STACY(定常臨界実験装置)施設

経年変化に関する技術的な評価に係る 保安規定変更認可申請について 【指摘事項回答】

日本原子力研究開発機構 原子力科学研究所

令和5年7月18日

第1回審査会合(令和5年6月19日)での論点

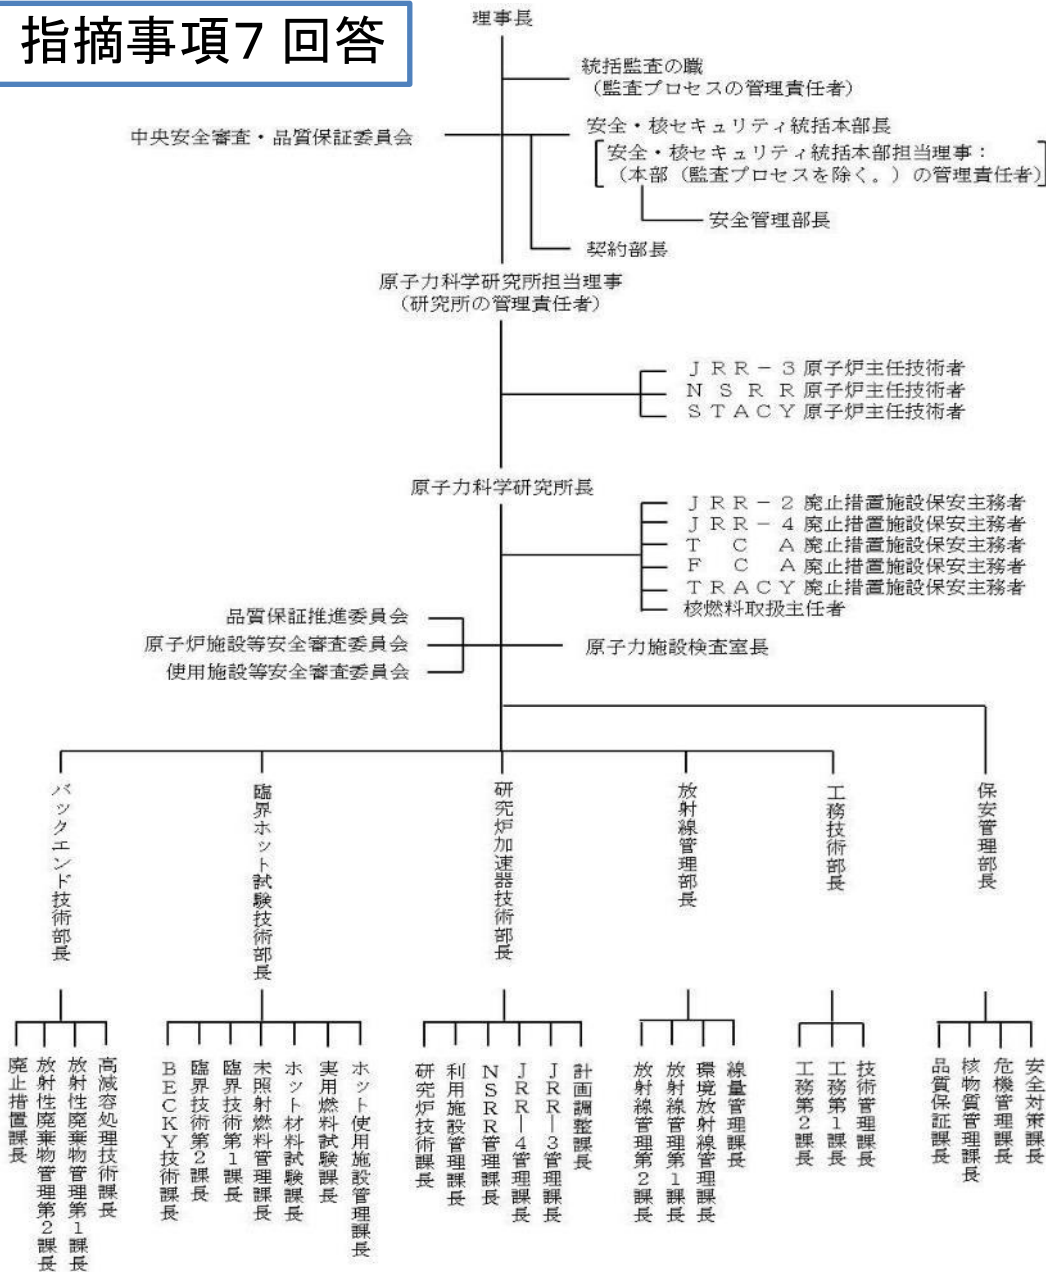
No.	指摘事項	対応状況	対応頁
1	<p>新設機器もいずれ評価対象になるため、評価対象とした上でフローの判断において条件付きで除外し、除外したものに対する今後の保全活動についても示すこと。</p>	<p>評価フローを修正し、すべての機器を評価対象とした上で新設設備を除外するとともに、除外したものの履歴管理を行い、今後の評価に反映することを示す。</p>	P.6
2	<p>評価対象として安全機能を有する設備がすべて挙がっているが、施設の特性を勘案して選定すること。(例えばクラス3のうち高温高圧の機器に限定するなど)</p>	<p>評価フローを修正し、すべての機器を評価対象とした上で、クラス2並びにクラス3のうちクラス2を支持する建家及び炉室(S)を対象とするとともに、対象外としたものの保全活動を示す。</p>	P.6 P. 11- P.21
3	<p>評価フローにおいて、補修取替が容易な場合、無条件に評価対象から除外されるように見える。除外の前提として、保全活動で予防保全が行われていることが前提条件として必要である。また、消耗品や定期的に交換するものを含め、点検や交換は予防保全の観点からも実施していることがわかるようにすること。</p>	<p>評価フローを修正し、最初に保全活動の評価を行い、経年変化に関する評価を行うフローとする。なお、消耗品等の予防保全を含めた点検・保守が妥当であることは、すべての対象設備について確認することとなっている。</p>	P.6 P.22
4	<p>不使用設備は、一般的な保守管理をすることによってよい。</p>	<p>不使用設備は一般的な保守管理を行う。フロー図における「一般的な保守管理」は「保安規定に基づく保守管理」に記載を改め、明確化を図る。</p>	P.6

STACYの経年変化に関する評価 実施体制

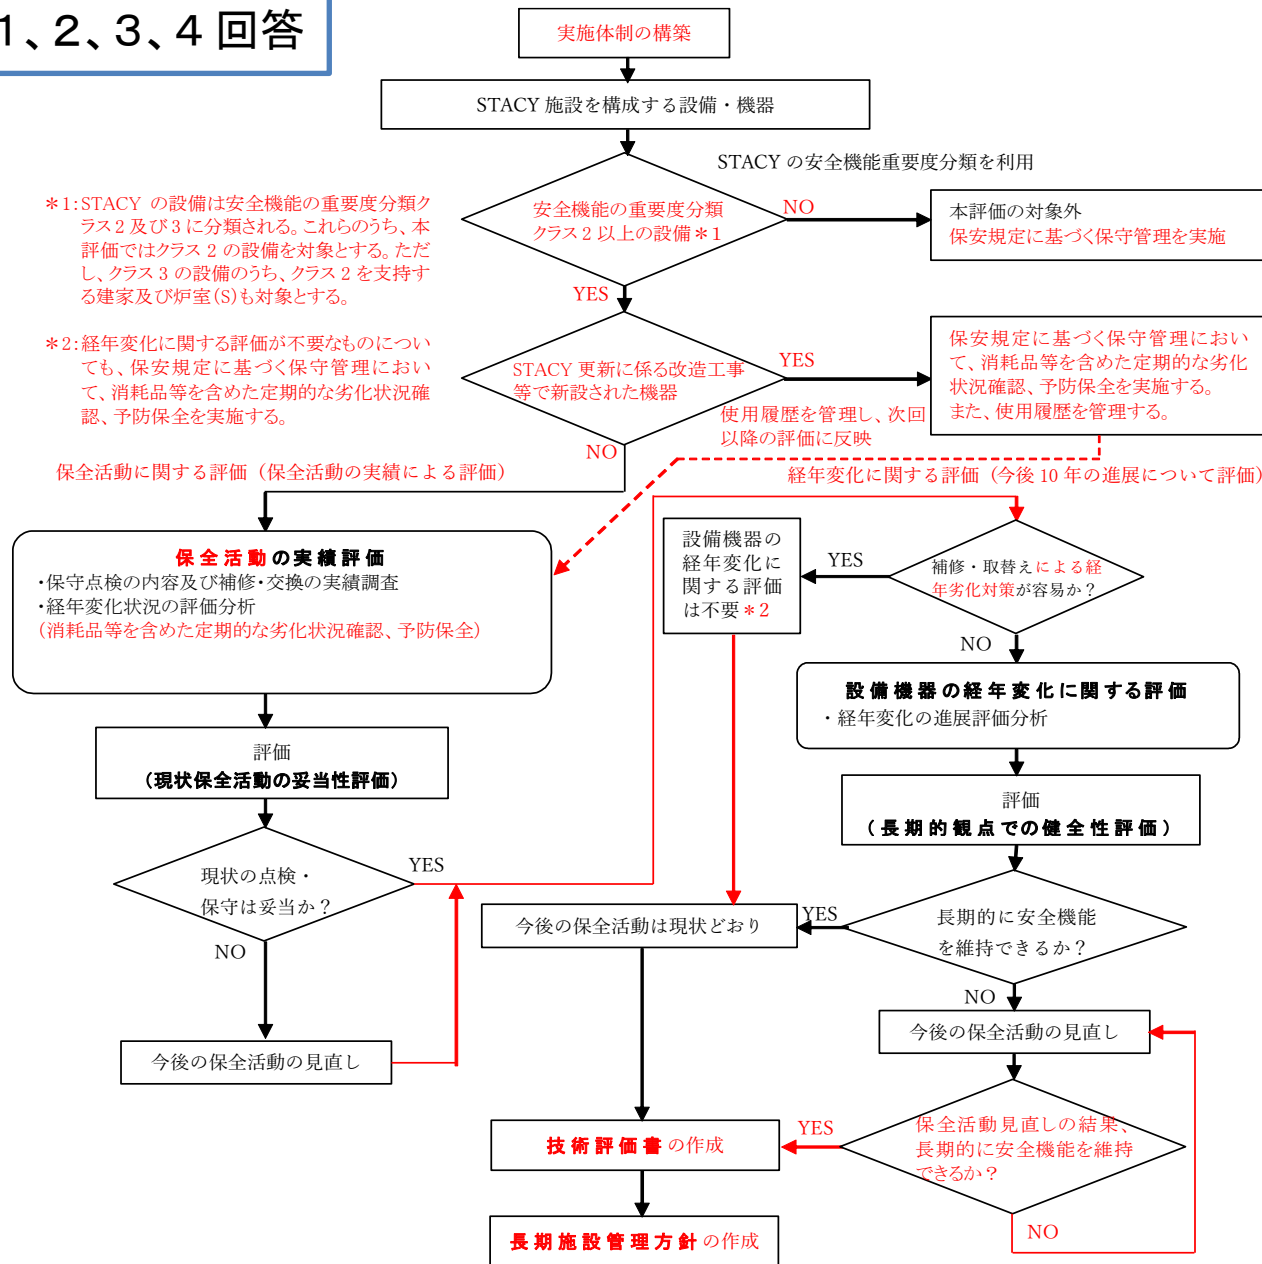
指摘事項7 回答

・施設定期評価実施計画及び評価結果は、機構内の審査により妥当性を確認
